新竹縣政府工程查核代表照片表

工程名稱：生活圈道路交通系統建設計畫-竹北市環北路與中山路路口道路交通改善工程案-車道拓寬工程案

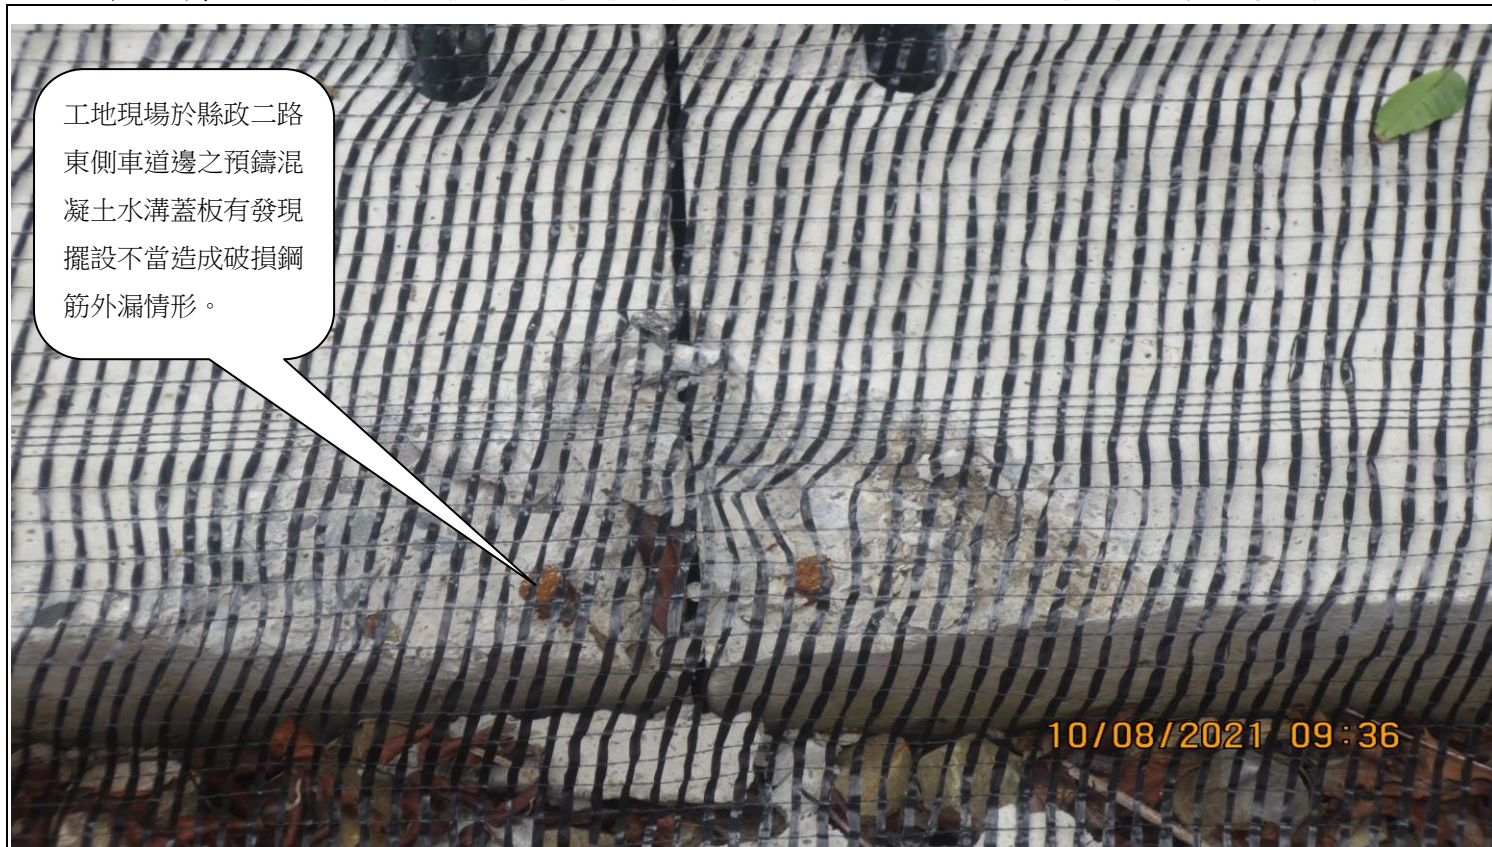
現場「預鑄 L 型溝蓋板」，部分有碎角情形，請再檢視。
